**OGGETTO: [ID VIP: 8040] Procedura di Valutazione di Impatto Ambientale ai sensi dell'art. 23 del D.lgs. 152/2006 relativa al Progetto per la realizzazione del Parco Eolico "Cropani" composto da 14 aerogeneratori da 6 MW per una potenza complessiva di 84 MW, da localizzarsi nei Comuni di Cropani (CZ), Cerva (CZ), Sersale (CZ) e opere connesse nei Comuni di Belcastro (CZ), Andali (CZ) e Botricello (CZ).**  
**Trasmissione controdeduzioni alle osservazioni del pubblico.**

## **Parco eolico “Cropani”**

**Controdeduzioni alle osservazioni e ai pareri dei  
Comuni di Sersale e Cropani allo Studio di Impatto  
Ambientale**

**IT-VESCRO-GEM-SIA-CON-TR-01**

**Figura 1- Aree di attenzione PGRA\_CR01 Comune di Sersale**

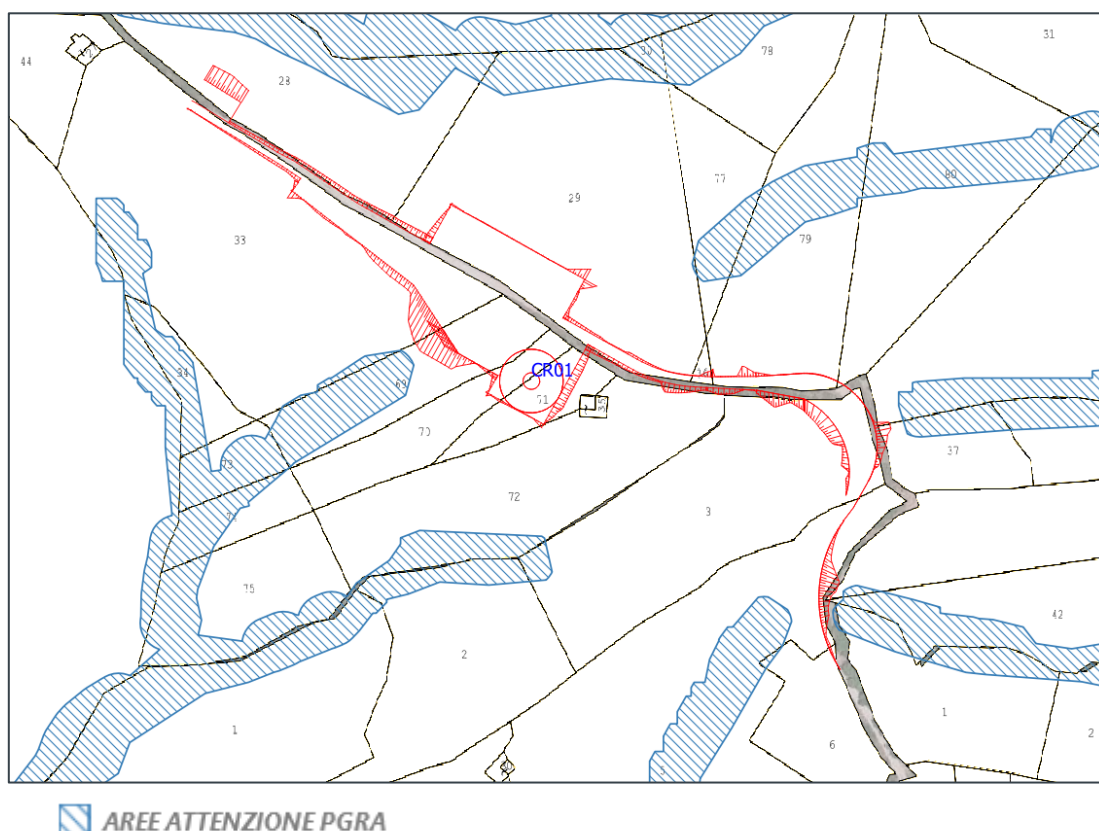
Per il CR01 in località "Serralonga" che interessa le particelle catastali n.29,33,35,69,70,71,72,77 del foglio di mappa n.42 interessate dai seguenti vincoli:

- a) Quelle che vengono definite **Aree di Attenzione del PGRA** ricadono in porzioni delle summenzionate particelle ma non interessano direttamente opere del progetto in esame, come riportato nella successiva figura.

**Figura 6- Aree di Attenzione PGRA\_CR06 Comune di Sersale**

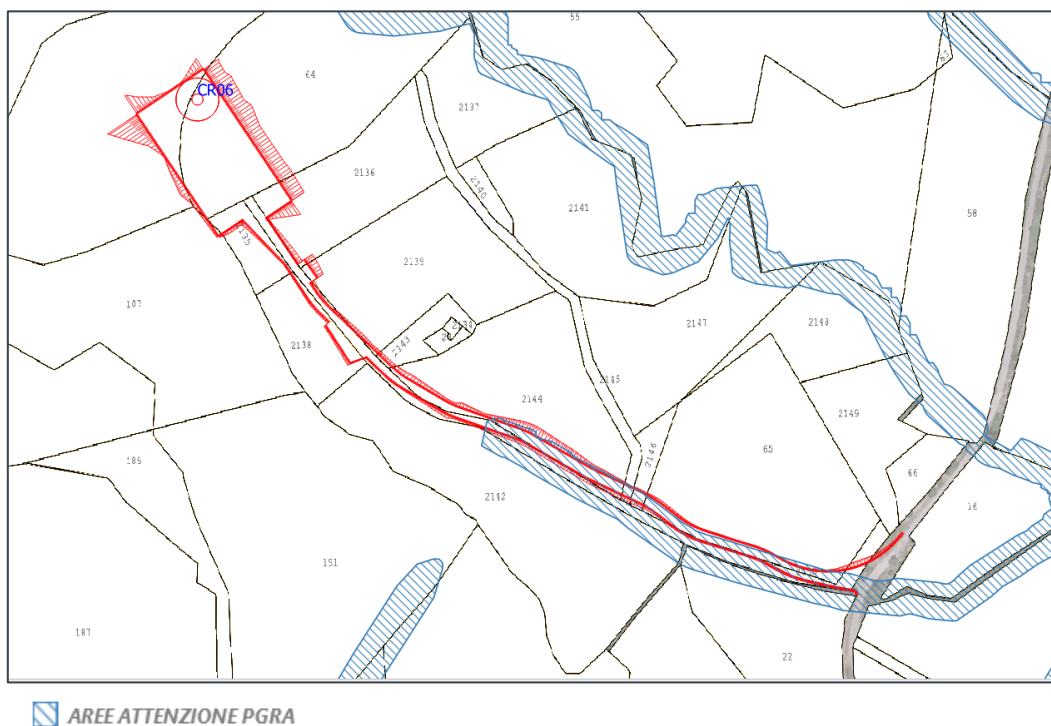
Per il CR06 in località “Frassillo” che interessa le particelle catastali n.64,110,107,2135,2136,2138,2139 del foglio di mappa n.46 interessate dai seguenti vincoli:

- a) Le **Aree di Attenzione del PGRA** richiamate nelle osservazioni del Comune di Sersale ricadono in porzioni delle particelle indicate e interessano solo in minima parte le opere del progetto in esame.

In particolare, come da stralcio di seguito riportato, ricade nel perimetro di Aree di Attenzione del PGRA solo la parte della viabilità (Asse 10\_AD) progettata in adeguamento alla viabilità esistente per l'accesso all'aerogeneratore. Tuttavia, essendo l'intervento previsto solo un adeguamento in misto stabilizzato di un tracciato esistente, questo è coerente con quanto consentito dall'art.4 lett.d) delle Norme di Salvaguardia approvate con D.S. n.540 del 13/10/2020 (Autorità Distretto Appennino Meridionale), che vengono richiamate nelle osservazioni effettuate dal Comune di Sersale.

Figura 8- Aree di attenzione del PGRA\_CR07 Comune di Sersale

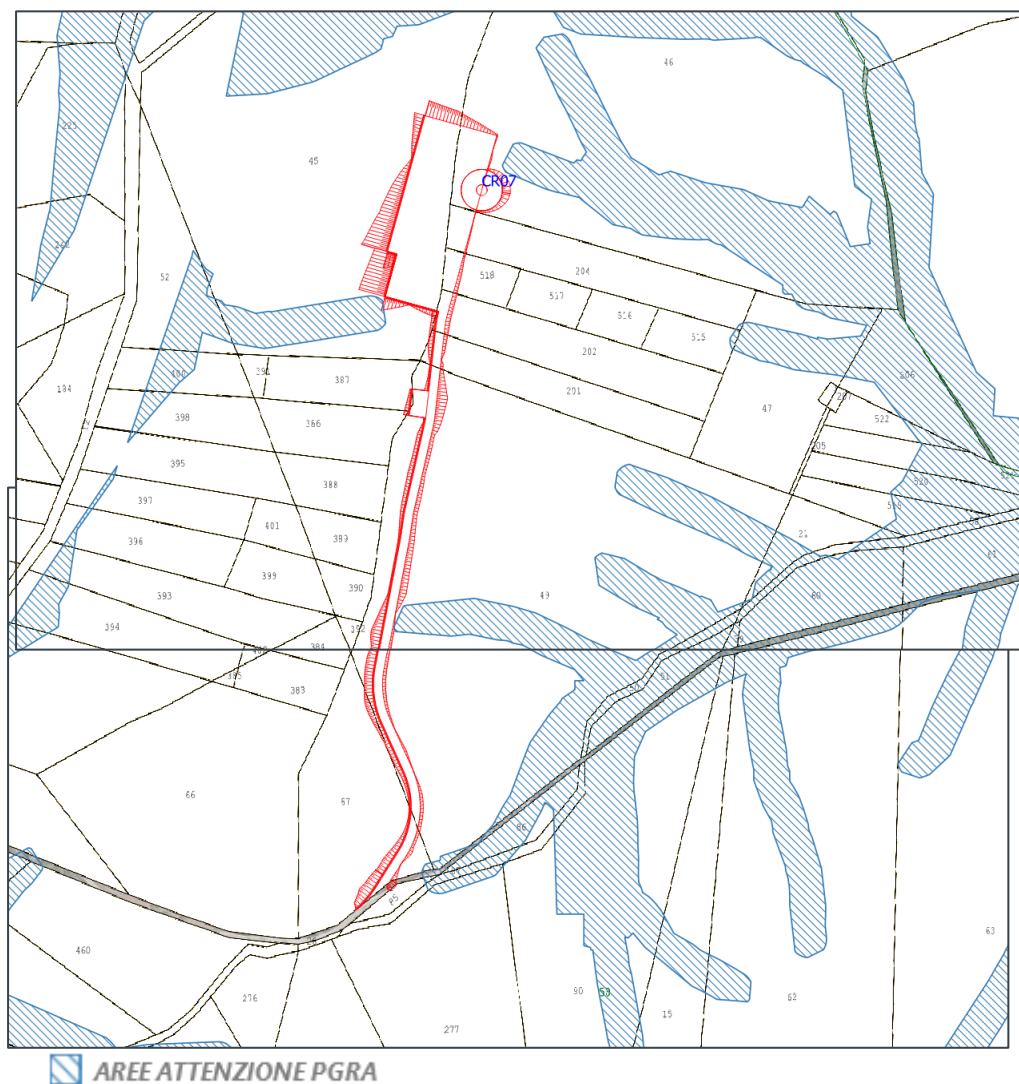
Per il CR07 in località "Cupello" che interessa le particelle catastali n.45,46,202,204,391,518 assoggettate ai seguenti vincoli:

- Quelle che vengono definite **Aree di Attenzione del PGRA** ricadono in porzioni delle summenzionate particelle ma non interessano direttamente opere del progetto in esame, come si evince dallo stralcio di piano riportato di seguito.

**Figura 10- Area di attenzione del PGRA\_CR14 Comune di Sersale**

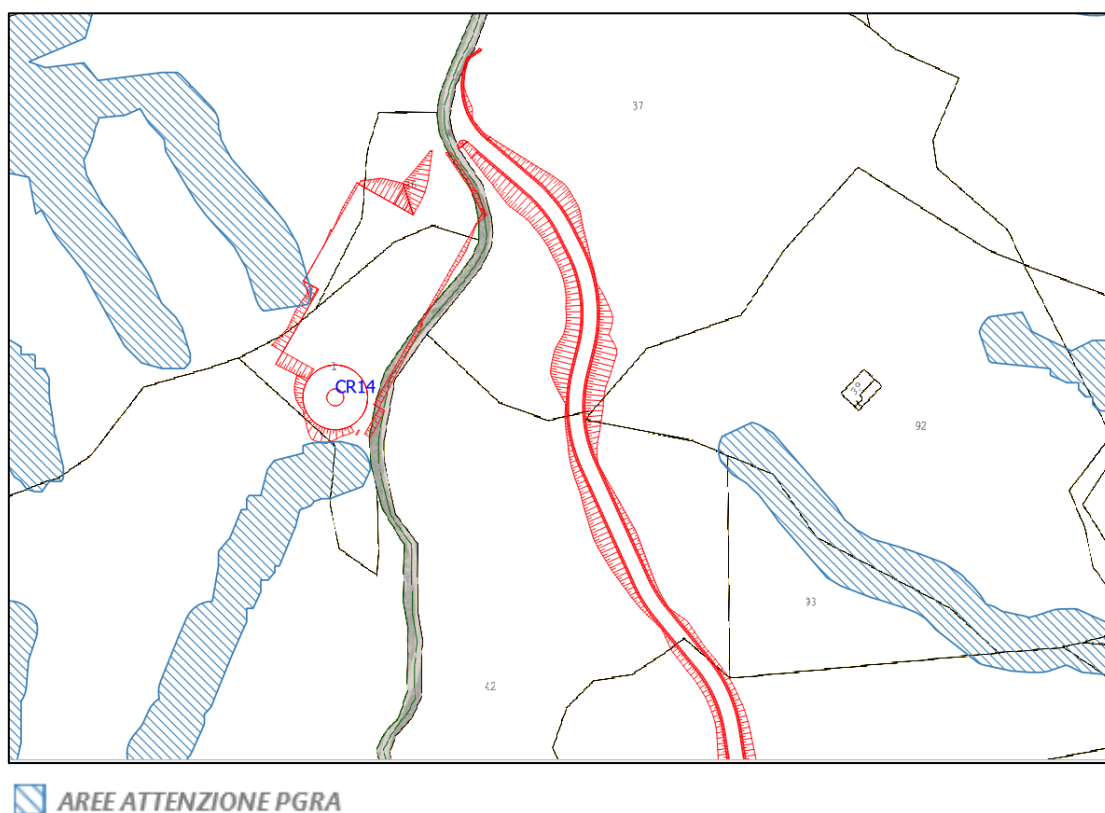
Per il CR14 in località “Crivo” che interessa le particelle catastali n.1,8,35,36 del foglio di mappa n.44 e p.lle 37,42 del foglio 45 assoggettate ai seguenti vincoli:

- a) Quelle che vengono definite **Are di Attenzione del PGRA** ricadono in porzioni delle summenzionate particelle ma non interessano direttamente opere del progetto in esame, a meno di una piccola porzione di scavo, di circa 16 mq, che verrà poi ripristinata con interventi ad hoc.

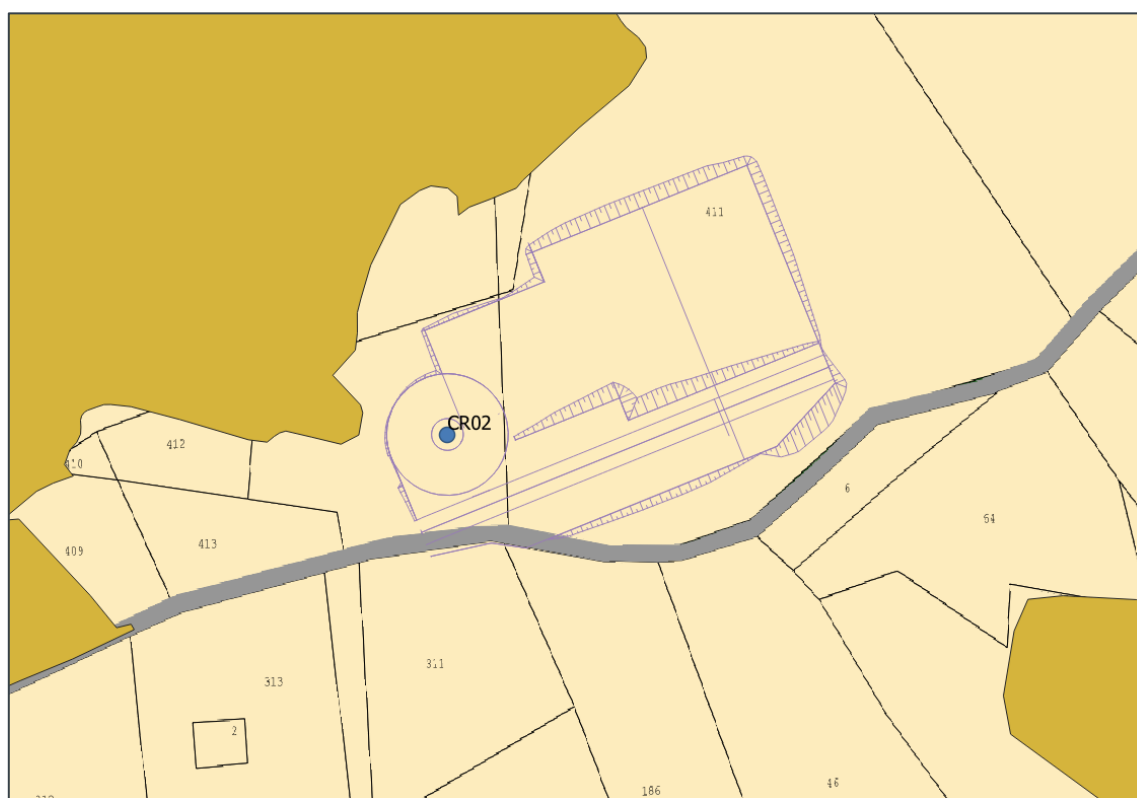
Le seguenti osservazioni sono state riportate in merito all'Aerogeneratore CR02:

- **VINCOLI ESISTENTI SULLE PARTICELLE INTERESSATE:**
  - *incluso per il 100% - ZONA\_E*
  - *incluso 16.2%- Vincoli Boschi e Foreste*
  - *interessato dal vincolo VINCOLO\_FOSSI*
  - *interessato dal vincolo VINCOLO IDROGEOLOGICO*
- **Sito nel comune di Cropani censito al NCEU al foglio 3 particella 414 si tratta di vecchio meieto inserito all'interno di un mosaico di oliveti e seminativi ed aree boscate. L'aerogeneratore previsto è posizionato all'esterno ma in prossimità di un'area boscata. L'aerogeneratore è sito ad una distanza di circa 120 ml da alcuni fabbricati rurali (Fg.8 p.lla 3). Esso, inoltre, è sito in una p.lla sottoposta a verifica per la presenza di Vincolo Usi Civici per come rilevato dalle tavole di uso del suolo del Web-Gis Geoportale Calabria.**

- a) Per quanto riguarda la menzione da parte del Comune di area interessata da **Vincolo Boschi e foreste**, si precisa che l'aerogeneratore è posizionato all'esterno dell'area boscata, come si evince da vincolo boschi e foreste della Regione Calabria; oltremodo la stessa informazione si ricava dal S.I.T. del Comune di Sersale, di cui si riporta uno stralcio nella successiva figura, e quindi tale vincolo non sussiste, non potendo assumere rilievo la mera prossimità.

Figura 19- Abitazione permanente F.8 p.lla 184\_CR03 Comune di Cropani

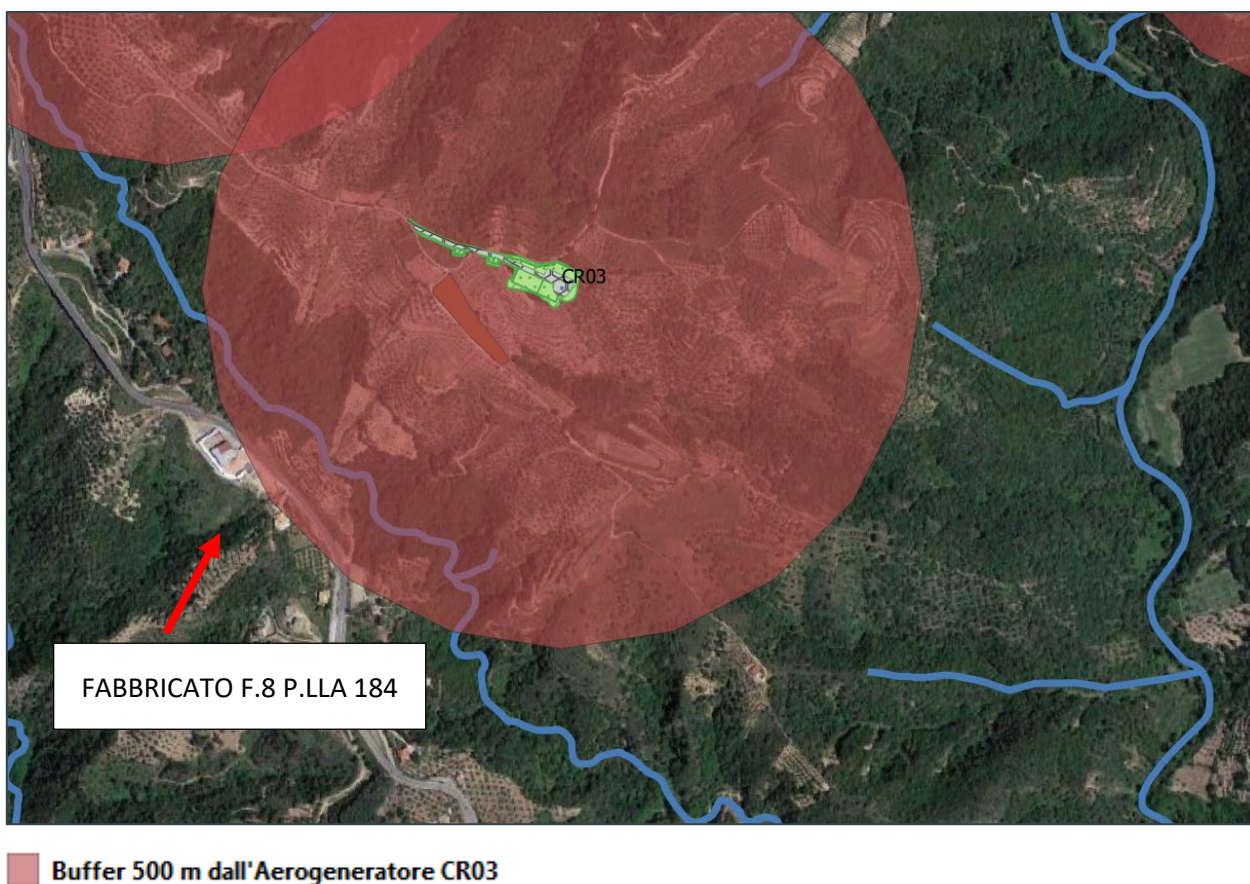
- **VINCOLI ESISTENTI SULLE PARTICELLE INTERESSATE**
  - *incluso per il 100% - ZONA \_E*
  - *interessato dal vincolo VINCOLO IDROGEOLOGICO*
- *Sito nel comune di Cropani al NCEU al foglio 9 particella 364 si tratta di una superficie a vigneto in stato di abbandono in cui si sono avviati processi di colonizzazione di specie pascolative spontanee, inserita all'interno di un mosaico di oliveti e seminativi in evoluzione a pascolo. L'aerogeneratore è sito ad una distanza lievemente minore di 0,5 km da alcune abitazioni permanentemente utilizzate (Fg.8 p.Ila 184, fg.4 p.Ila 91) e fabbricati rurali (Fg.10 p.Ile 11 e 179 che si trovano in prossimità della starda provinciale Cropani – Sersale.*

- d) Per ciò che riguarda la distanza dal fabbricato (Fig.4 p.lla 91) il Comune definisce lo stesso come abitazione permanente, ma da visura allegata alla presente (Allegato 1) risulta essere un fabbricato diruto, per cui stante tale definizione del fabbricato e le attuali disposizioni normative si può concludere che non vi sono distanze minime da rispettare per la collocazione degli aerogeneratori.
- e) Per ciò che riguarda la distanza dal fabbricato (Fig.8 p.lla 184) risulta essere ad una distanza, seppur di poco, superiore a 500 metri dall'aerogeneratore CR03 (quindi non lievemente minore a 500m come riportato nell'osservazione).

Figura 20- Vincolo Fossi\_CR04 Comune di Cropani

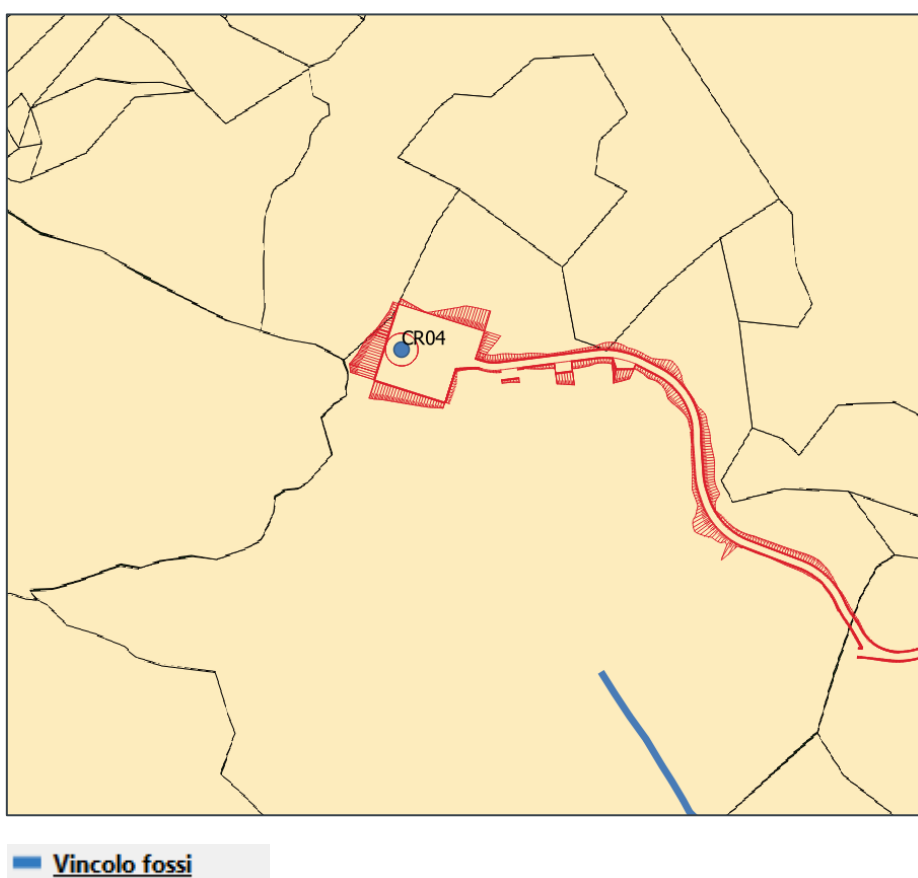
- *VINCOLI ESISTENTI SULLE PARTICELLE INTERESSATE*
  - *incluso per il 100% - ZONA\_E*
  - *interessato dal vincolo VINCOLO\_FOSSI*
  - *interessato dal vincolo VINCOLO IDROGEOLOGICO*
- *Sito nel comune di Cropani al NCEU al foglio 11 particella 45 si tratta di una superficie a pascolo. L'aerogeneratore previsto è posizionato all'esterno ma in prossimità di un'area boscata.*

- a) La **zona E** non rappresenta un elemento ostativo ai fine della realizzazione del progetto in esame.
- b) Per ciò che riguarda il **vincolo idrogeologico, premesso che non è un vincolo ostativo**, verranno comunque osservate le prescrizioni eventualmente impartite dal settore regionale di competenza.
- c) In merito al **vincolo Boschi e foreste**, come precisa lo stesso Comune, l'aerogeneratore è posizionato all'esterno dell'area boscata e quindi tale vincolo non sussiste.
- d) Il **Vincolo fossi**, seppur ricadente nella citata particella, risulta non interferito dalle opere del progetto, come si evince dallo stralcio di seguito riportato.

**Figura 20- Vincolo Fossi\_CR05 Comune di Cropani**

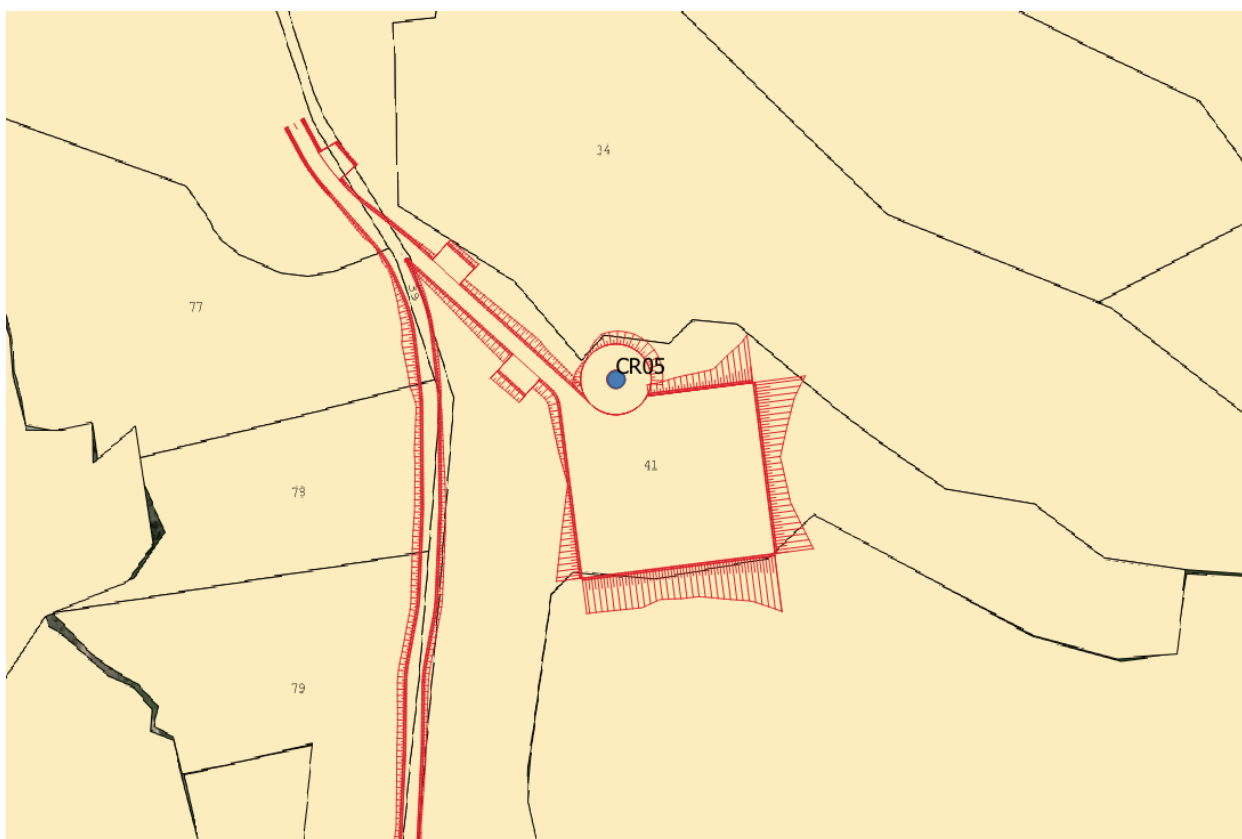
- **VINCOLI ESISTENTI SULLE PARTICELLE INTERESSATE**
  - incluso per il 100% - ZONA\_E
  - interessato dal vincolo VINCOLO IDROGEOLOGICO
  - interessato dal vincolo VINCOLO\_FOSSI

- a) La collocazione dell'aerogeneratore in **zona E**, e la sua classificazione dell'area ad uso seminativo non è un elemento ostativo ai fini della realizzazione del progetto in esame.
- b) In merito al **vincolo idrogeologico, premesso non trattarsi di vincolo ostativo**, lo scrivente proponente si impegna a osservare le prescrizioni eventualmente impartite dal settore regionale di competenza.
- c) Il **Vincolo fossi** citato non ricade nella particella interessata dalle opere del progetto, come si evince dalla cartografia riportata.

**Figura 21- Fabbricati (Fg.21 p.lle 650,692- Fg.19 p.lla 400)\_CR08 Comune di Cropani**

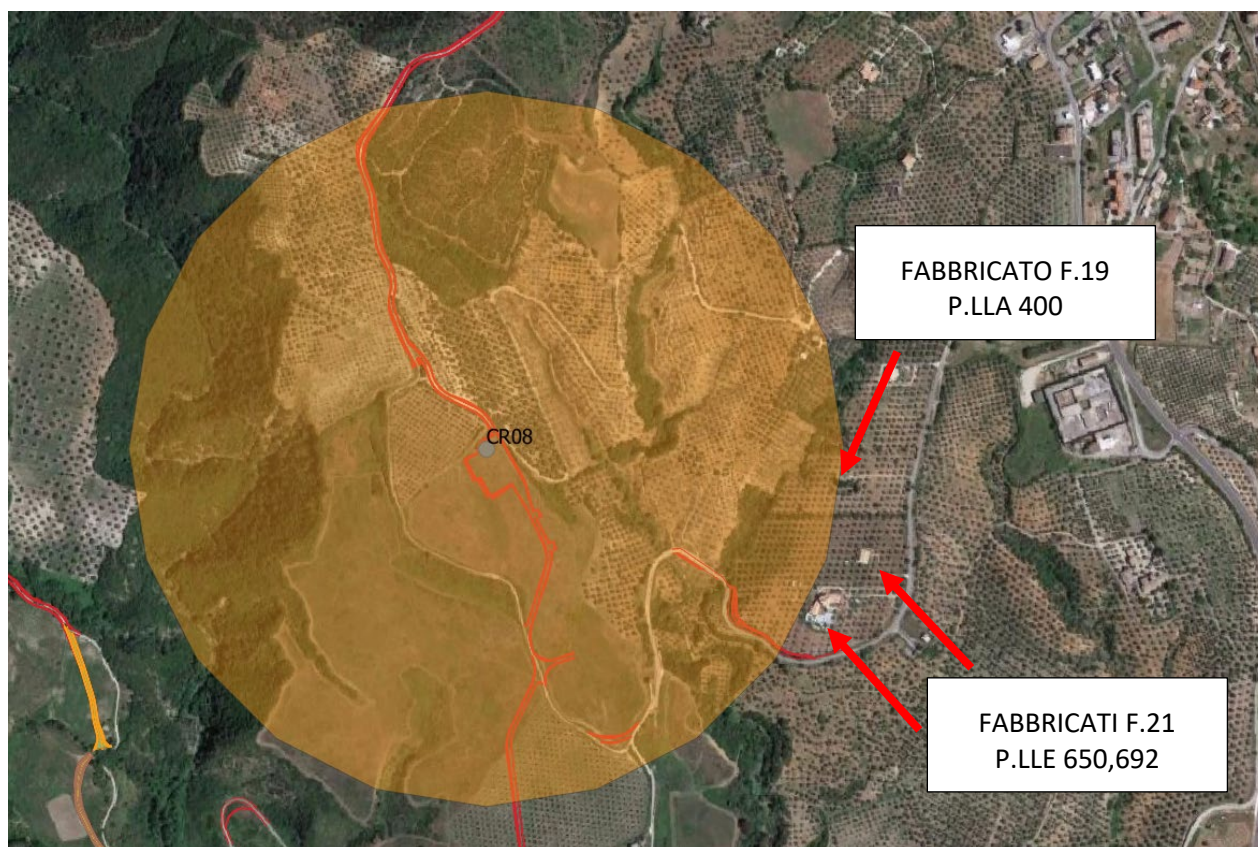
- **VINCOLI ESISTENTI SULLE PARTICELLE INTERESSATE**
  - *incluso per il 100% - ZONA\_E*
  - *interessato dal vincolo VINCOLO IDROGEOLOGICO*
- *Sito nel comune di Cropani al NCEU al foglio 18 particella 43 si tratta di una particella di notevole estensione a pascolo inserita all'interno di un mosaico di oliveti e seminativi. **L'aerogeneratore è sito ad una distanza lievemente minore di 0.5 km da alcune abitazioni permanentemente utilizzate che si trovano in prossimità della strada provinciale Cropani – Soveria Simeri (Fg.19 p.lle 650,692,400).***

- a) Per ciò che riguarda la distanza dei fabbricati indicati dal Comune (Fg.19 p.lle 650,692) ci risultano ricadere nel foglio 21 del Catasto del Comune di Cropani, ma comunque si trovano ad una distanza superiore a 500 metri dall'aerogeneratore CR08 (vedi fig.21). Mentre la **particella 400 Foglio 19** del Comune di Cropani ricade nel buffer di 500 m dell'aerogeneratore CR08, ma risulta appartenere alla categoria catastale F/2- Unità collabenti come da visura allegata (Allegato 2).
